発電所一般配置図の比較

別添 2

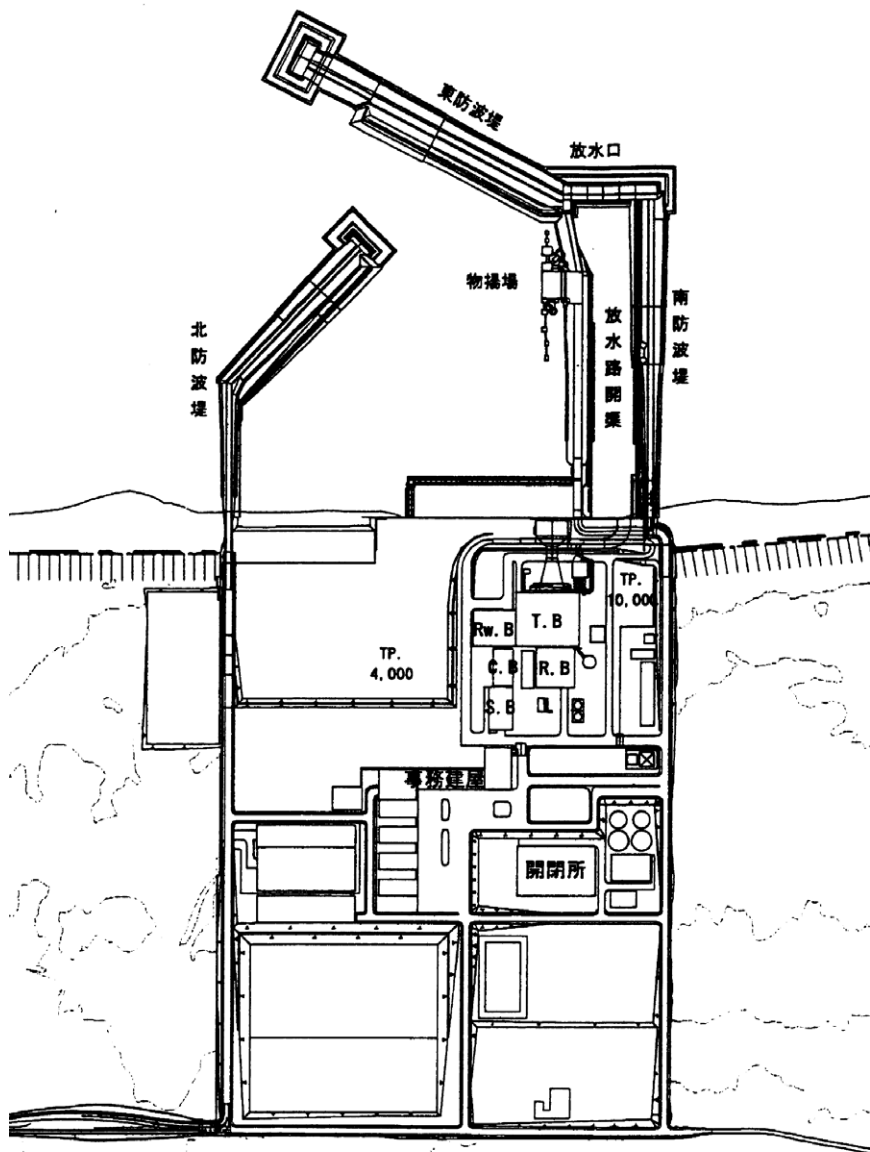
補正前

補正後
